Fra: Merethe Tvedt
Sendt: mandag 11. september 2023 10:02
Til: jan.hestdal@outlook.com
Emne: 23/66249 Spørsmål-endring av reguleringsplan Fv 5310-Fosse- Moldekleiv

Viser til ditt spørsmål til reguleringsendringa for fv. 5310 Fosse – Moldekleiv plankart 4.

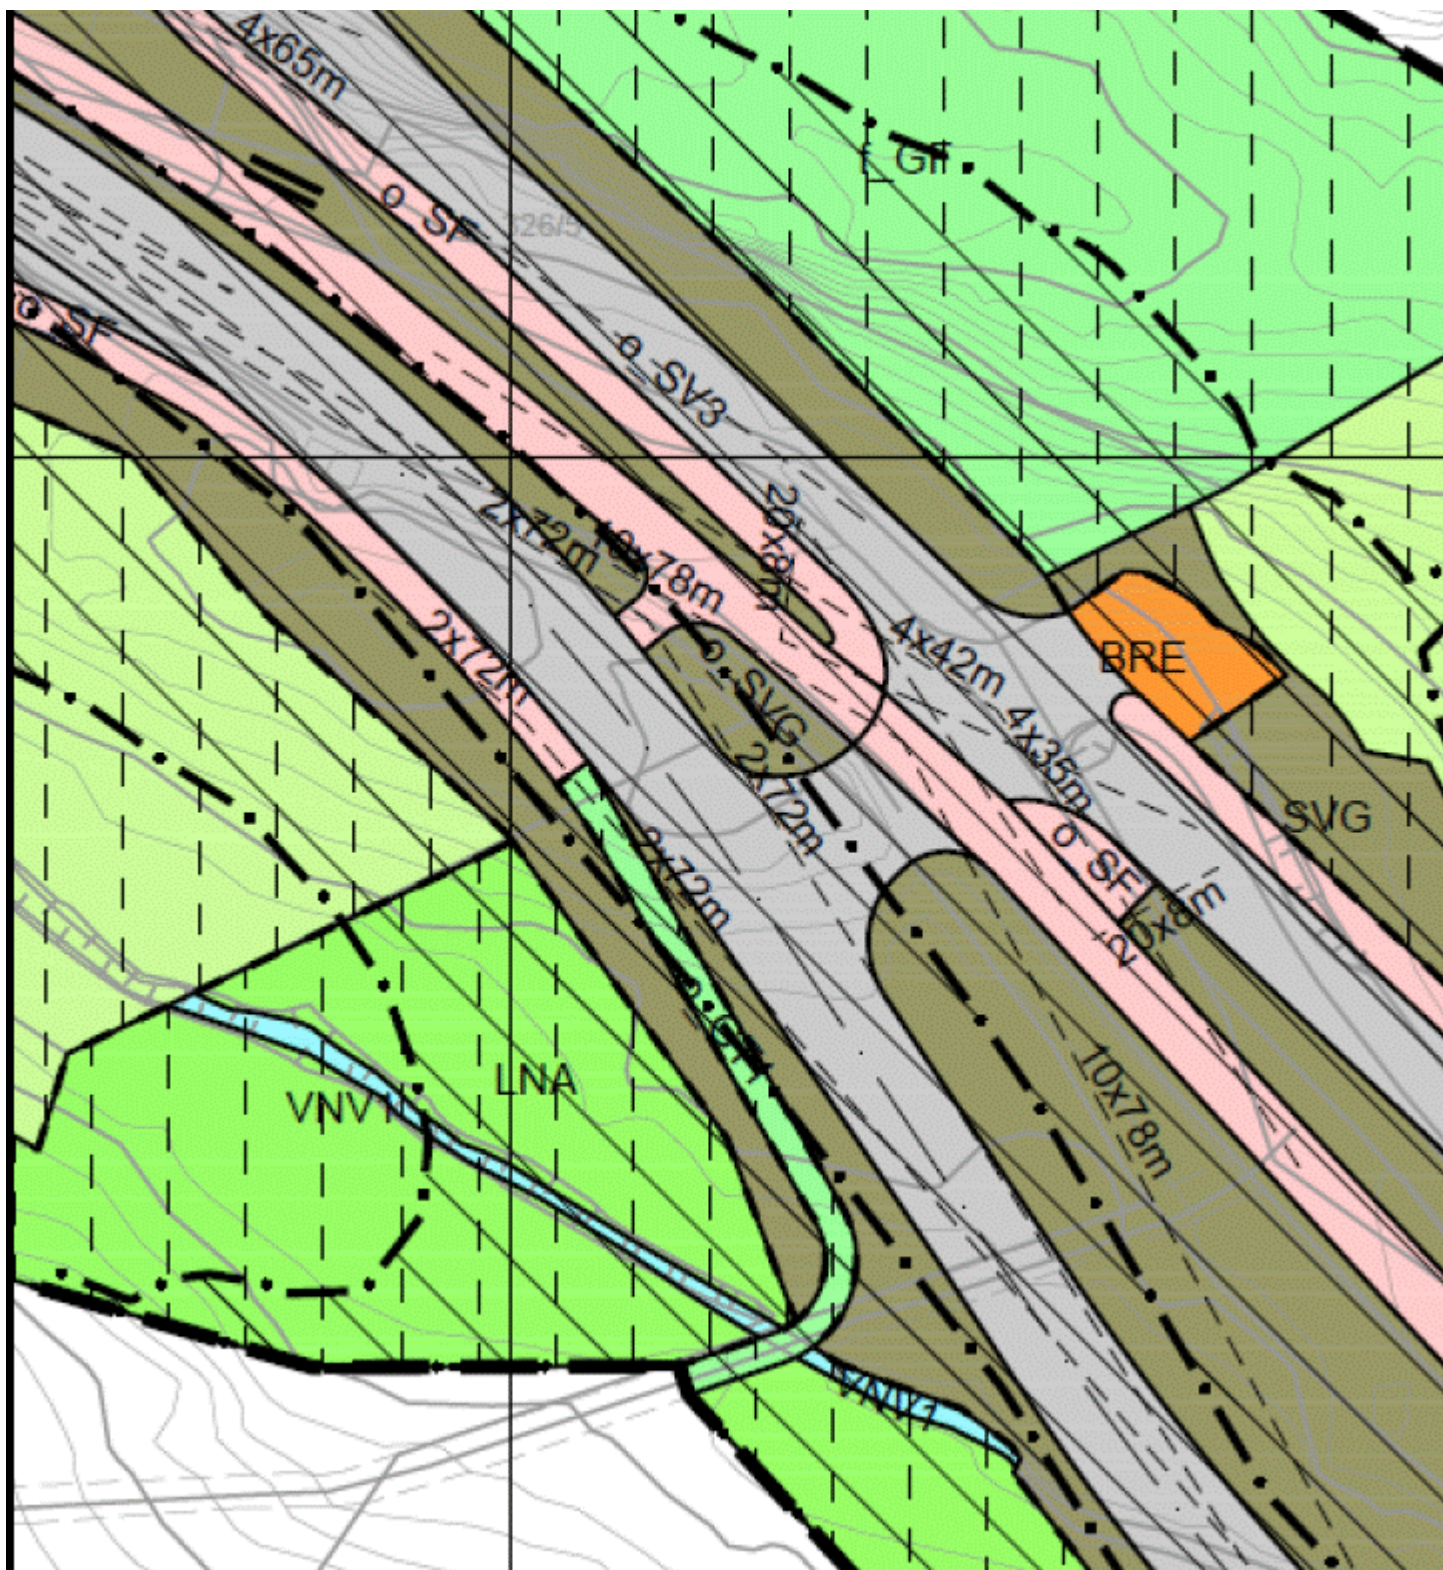
Det er riktig som han skriver at eget formål for traktorveg er fjernet. Den var regulert til «turveg». Nå er den erstattet med en pil, og en står litt friere i forhold til plassering. Den var regulert som offentlig turveg, mens en nå må opparbeide traktorvegen innenfor landbruksformålet.

Det er en traktorveg som opparbeides sammen med anlegget, og det ligger vegmodeller i grunnlaget til entreprenør for opparbeidelse av denne traktorvegen.

Intensjonen er altså som tidligere, at en opprettholder traktortilkomst for grunneier.
